**Avis délibéré de l’Autorité environnementale  
sur la modernisation de  
la station de traitement des eaux usées (STEU)  
de Maera (34)**

**n°Ae : 2018-95**

Avis délibéré n° 2018-95 adopté lors de la séance du 23 janvier 2019

Figure 2 : fonctionnement hydraulique actuel de la station d'épuration (source : dossier)

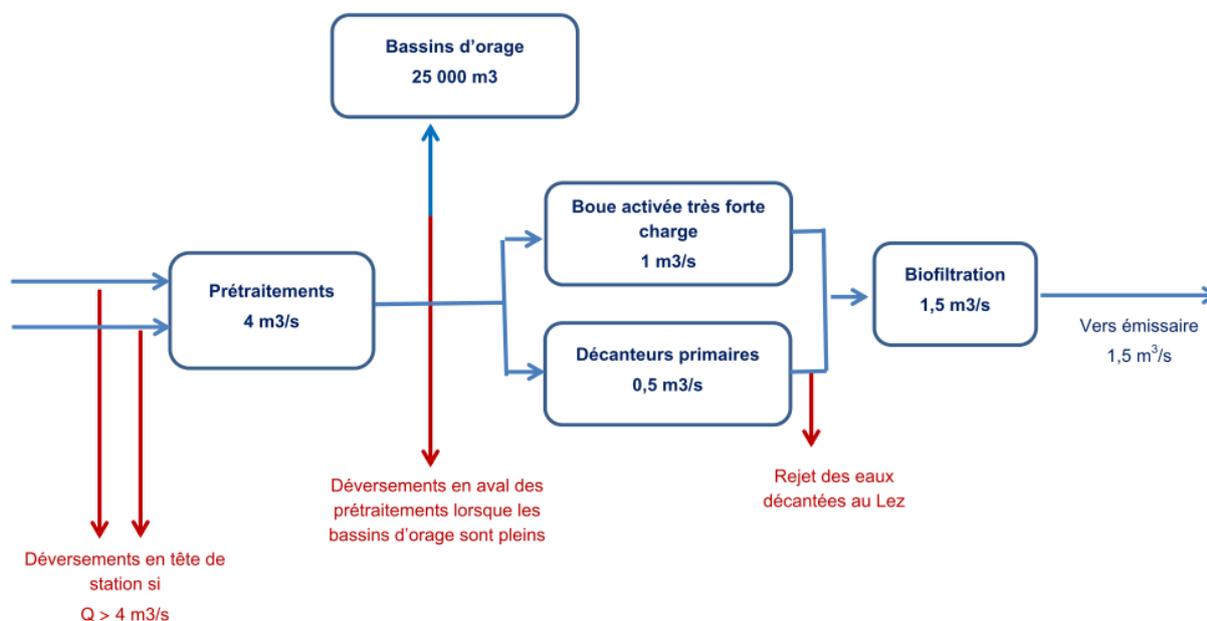
Les bassins d'orage ne sont pas utilisés selon leur vocation initiale (stockage des volumes supplémentaires en temps de pluie) mais en régulation par tout temps, via un lissage des pointes diurnes pour alimenter en période nocturne les décanteurs primaires. De ce fait « *la capacité résiduelle des bassins d'orage pour réellement prendre en charge les volumes de temps de pluie s'en trouve ainsi réduite* ». Par temps de pluie, l'utilisation des bypass<sup>13</sup> au sein du processus de traitement est fréquente. En cas de pluie significative, la capacité hydraulique amont de la STEU est dépassée et des déversements au milieu naturel de rejets d'eaux non épurées sont effectués de 20 à 30 fois par an en tête de station, de 20 à 60 fois au cours du processus de traitement, des volumes importants étant rencontrés lors des événements pluviaux intenses (cf. figure 2).

En dépit de la précision de ces analyses, l'Ae relève que les données sont anciennes : audit réalisé en 2013–2014, analyse du diagnostic permanent arrêté fin 2016, données d'auto-surveillance 2011–2015. De fait, l'étude d'impact évoque une « première cartographie provisoire des problématiques ».

Par ailleurs, les chapitres du tome 2 consacrés au diagnostic du fonctionnement du système d'assainissement ne comportent pas d'éléments permettant au public d'apprécier de manière synthétique l'ampleur des dysfonctionnements (le résumé non technique ne présente aucun résultat de diagnostic) ni surtout d'en appréhender les conséquences environnementales. À titre d'exemple, le lecteur ne dispose pas d'une appréciation globale de ce que représente le cumul des déversements directs au milieu naturel, par les déversoirs d'orage et au niveau de la station, en pourcentage de la charge totale collectée.

- ***d'actualiser les principaux éléments de diagnostic sur la base de données intégrant 2017 et si possible 2018,***
- ***de les présenter sous forme d'une synthèse récapitulative accessible au public et permettant d'apprécier globalement les conséquences environnementales des dysfonctionnements relevés.***
